„Anthropos sportovní a rekreační areál - I. etapa“

VYSVĚTLENÍ, ZMĚNA NEBO DOPLNĚNÍ ZADÁVACÍ DOKUMENTACE

Vysvětlení zadávací dokumentace č. 1 ze dne 20. 10. 2022

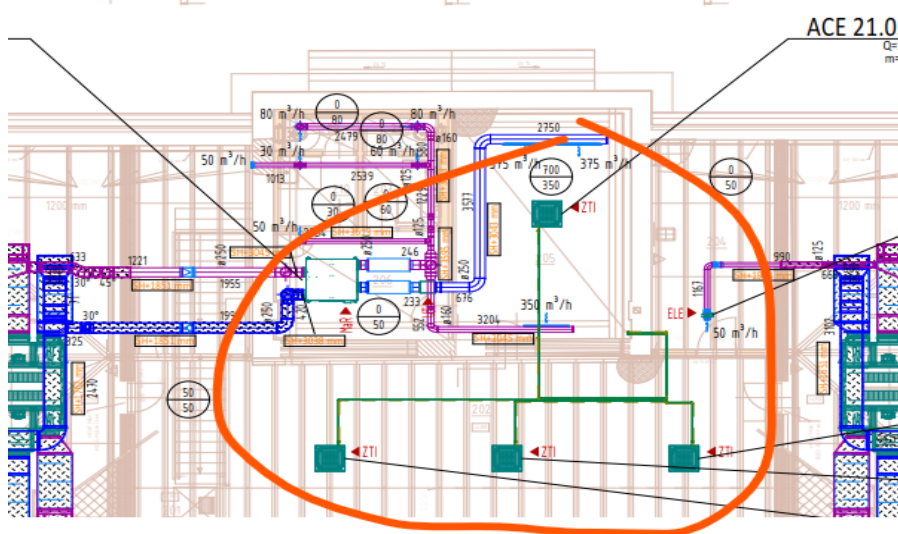
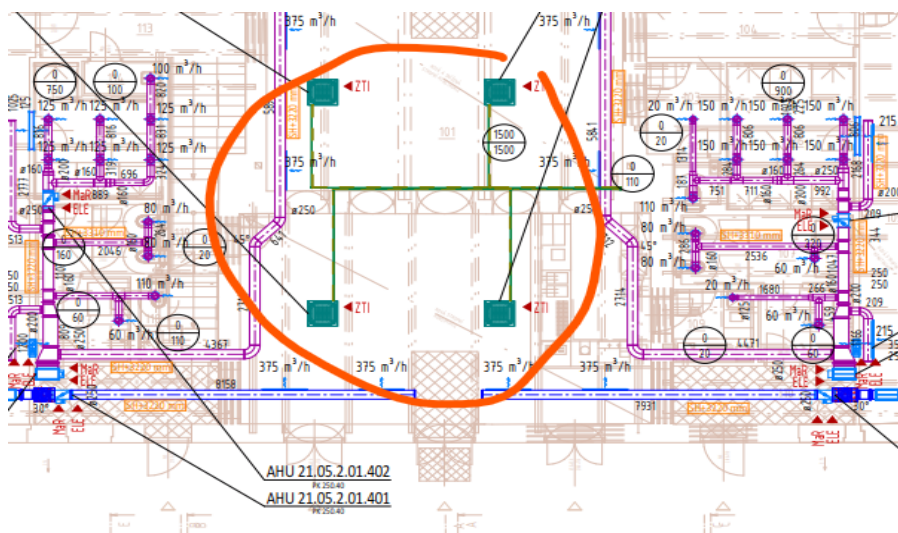
Ve VV VZT jsou vnitřní klimatizační jednotky popsány jako nástěnné, ale TZ a na výkresech jsou popsány jako kazetové. V rámci popisu zařízení není uvedeno nic. Které klimatizační jednotky tedy platí? **Zda nástěnné nebo kazetové?**

Kontrolou jsme však zjistili, že ani v tomto VV, ani ve VV revize č.8 není provedena oprava položek č. 75,76, 93 a 94 s nástěnnými jednotkami, takže VV opět nekoresponduje ani s výkresovou dokumentací, ani s odpovědí zadavatele ve vysvětlení ZD č. 4 ze dne 11.11.2022.

Dovolujeme si zadavatele požádat o poskytnutí jasných informací a řádnou úpravu všech položek platného výkazu výměr VZT tak, aby zadávací VV korespondoval s předanou výkresovou dokumentací výkres č. D1.4.2 VZT.

Zadavatel předně uvádí, že ve vysvětlení zadávací dokumentace č. 4 ze dne 11. 11. 2022 na položený dotaz odpověděl jednoznačně, tj. je počítáno s kazetovými jednotkami. Fakt, že se jedná o jednotky kazetové, je rovněž zřetelně popsán v projektové dokumentaci (technické zprávě). Zadavatel tedy má s ohledem na shora uvedené za to, že odpověděl dostatečně.

je stavba zajistí potřebné ocelové výměny pro prostupy potrubí									
R32	*	*	*	*	7,1	R32	*	*	*
R32	*	*	*	*	3,5	R32	*	*	*
R32	*	*	*	*	3,5	R32	*	*	*
*	*	*	*	*	*	*	*	*	*
KONDEZAČNÍ JEDNOTKA							autonomní	ELE	doporučené řešení C20A
KAZETOVÁ JEDNOTKA							autonomní	z venkovní	*
KAZETOVÁ JEDNOTKA							autonomní	z venkovní	*
KABELOVÝ OVLADAČ							*	*	*
